KIT SEPARATORE IDR. FLANGIATO DN65 CALEFFI

| DENOMINAZIONE | N° | Peso | design. | Materiale codice | Stato |
|---|---|---|---|---|---|
| BAXI S.p.A. | Emittente DIRS | | | CODICE 36.2868. | 3 2 1 0 |

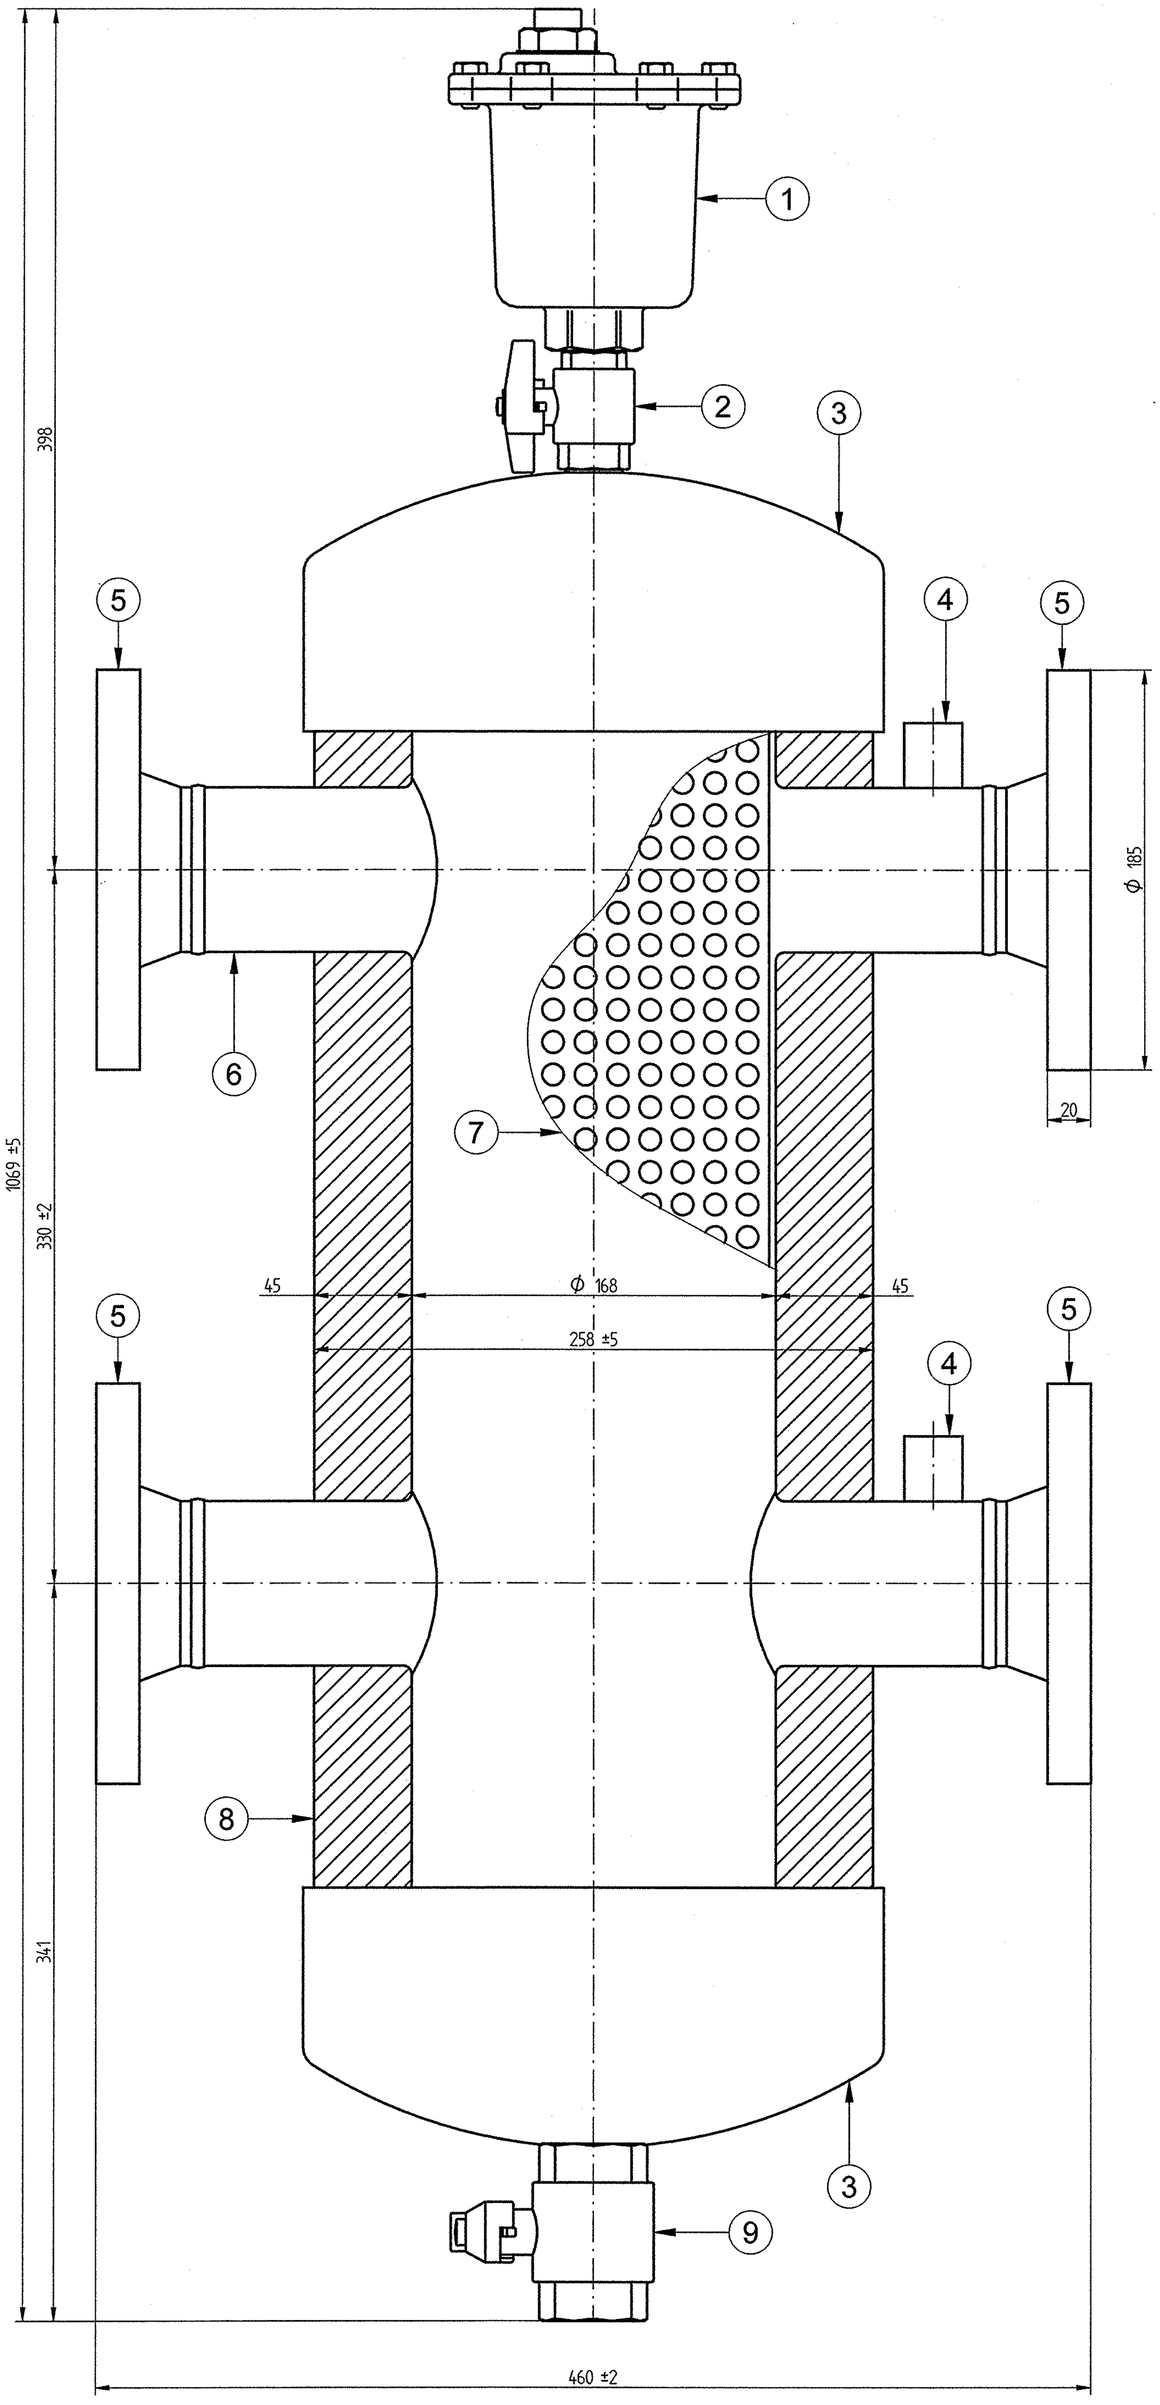
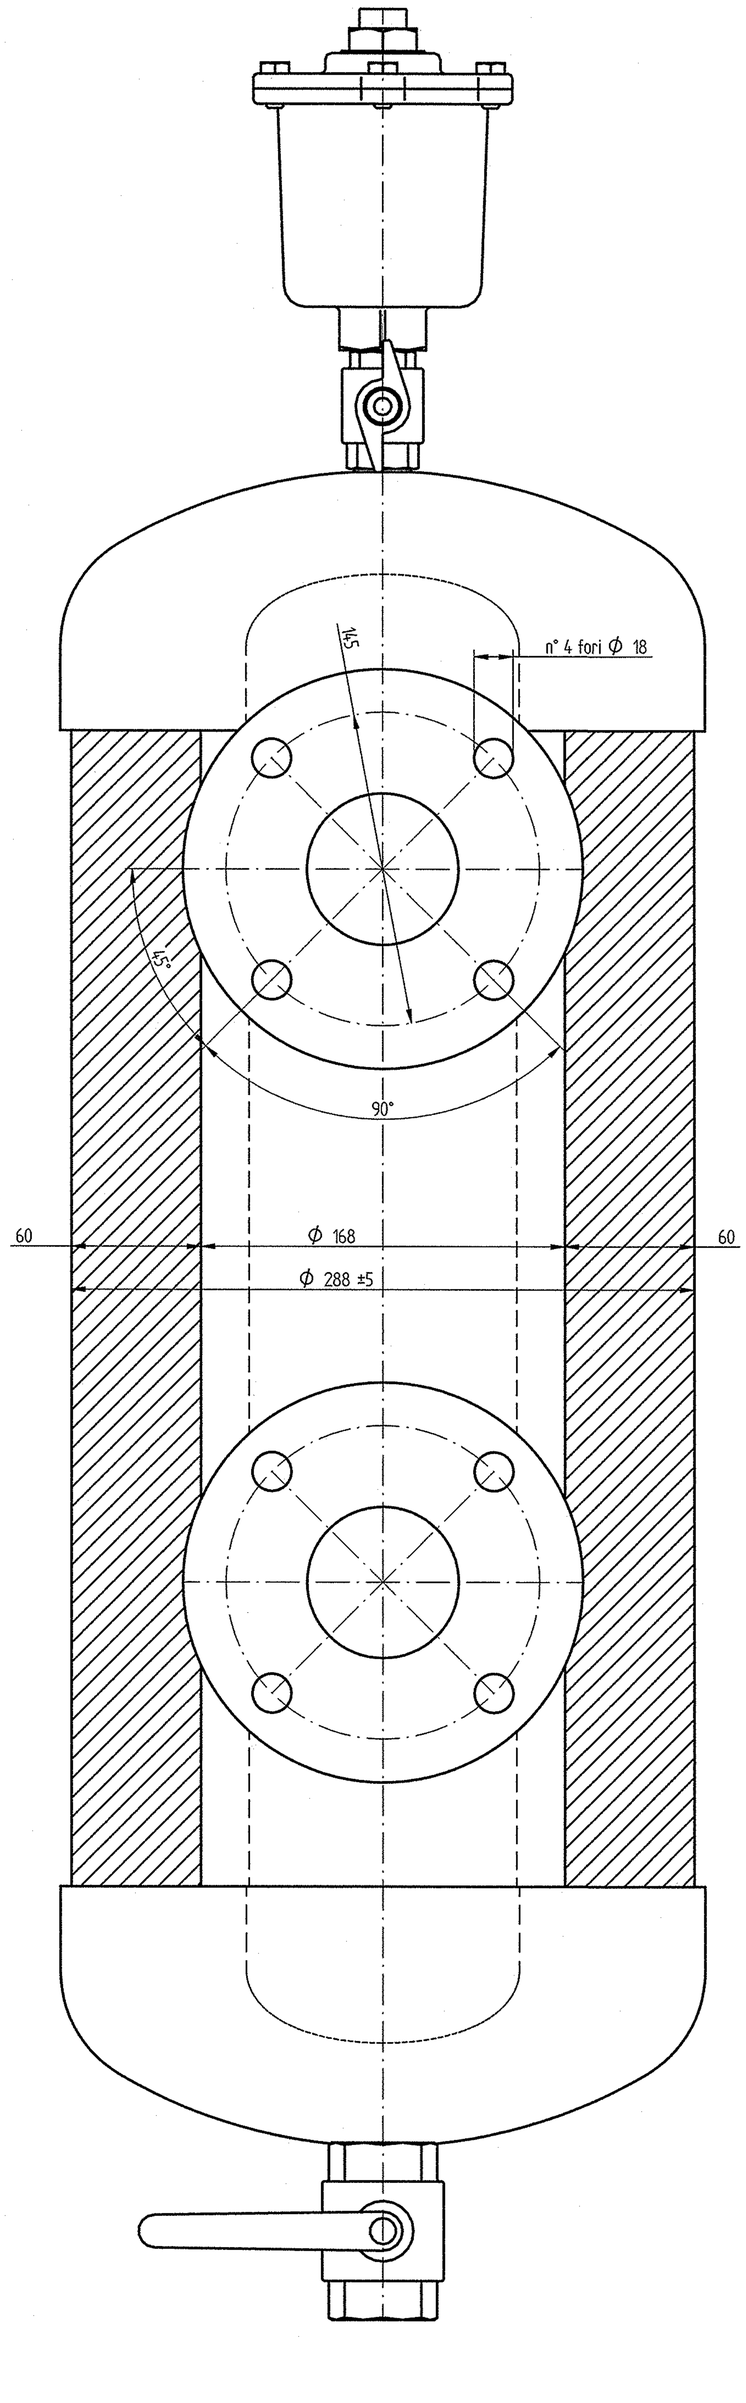
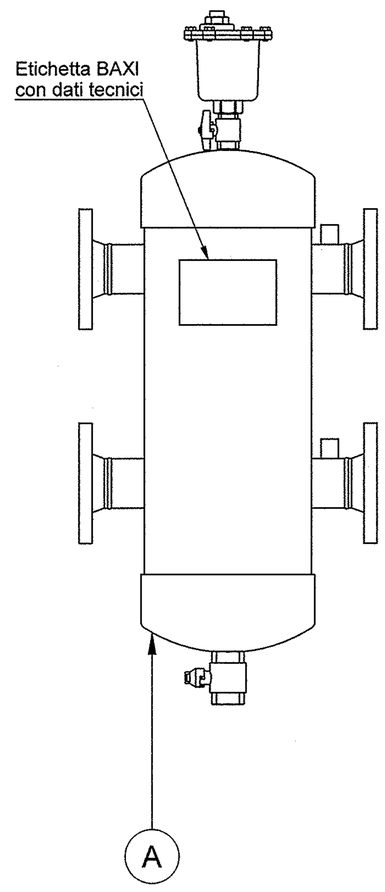
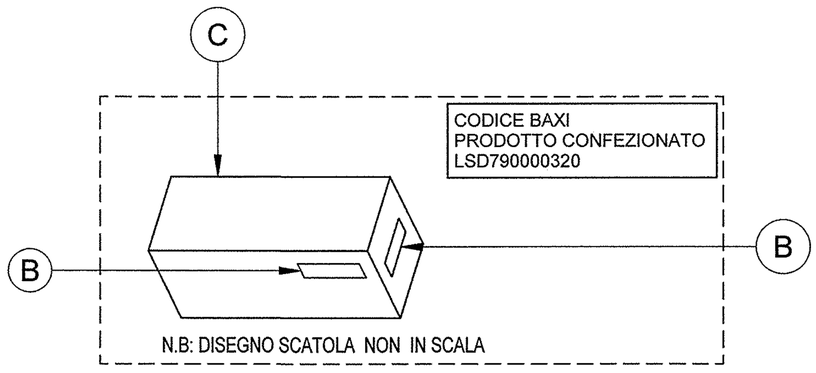
| DENOMINAZIONE | N° | Peso | design. | Materiale codice | Stato |
|---|---|---|---|---|---|
| b Sostituito flangia PN16 a 8 fori con flangia PN16 a 4 fori. Vedi R.O. n° 5195-09 di COQ/AC del 09-04-09 | Ceccato | COQ/AC | 22-04-09 | MOD. | 7 |
| a Aggiunto tolleranza ± 2 su quota 460-330. Richiesta fornitore vedi e-mail del 03-12-08 | Ceccato | FORNITORE | 04-12-08 | ARMADI | 6 5 |
